短絡板(WQV 50N、70N、95N/120N)の仕様変更に関するお知らせ

この度、短絡板(WQV 50N、WQV70N、WQV95N/120N)の仕様を変更させていただく事となり、一部寸法が変更となります。

例:WQV 50N/4 の形状変更

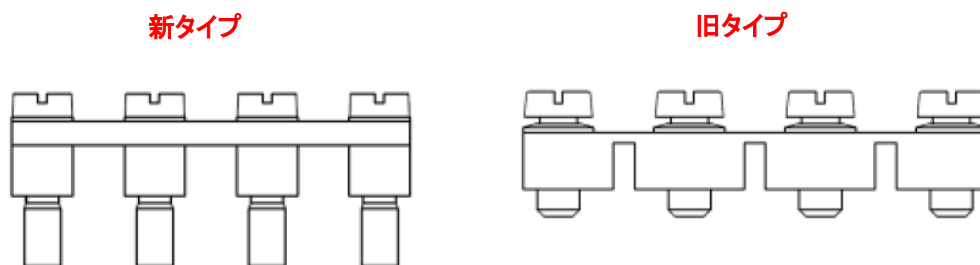
1) 短絡板のデザイン変更

ピンの取り付けがパーツごとに取り外せるようになり、極数の変更がしやすくなります。
WQV 50N、WQV 70N および WQV 95N/120N について、同様の変更となります。
ネジ頭の形状は、WQV 50N と WQV 70N はプラスネジ、WQV 95N /120N は六角ネジとなります。

例:WQV 70N/4 の横幅寸法の変更

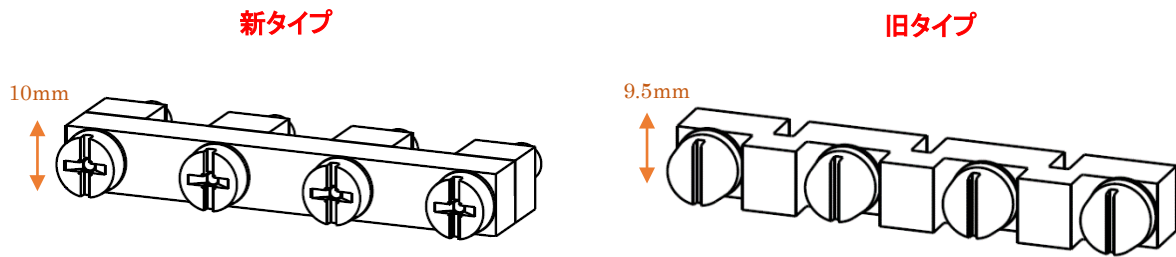
2) 横幅寸法の変更

WQV 50N、WQV 70N および WQV 95N/120N について、横幅の寸法が 10mm となります。
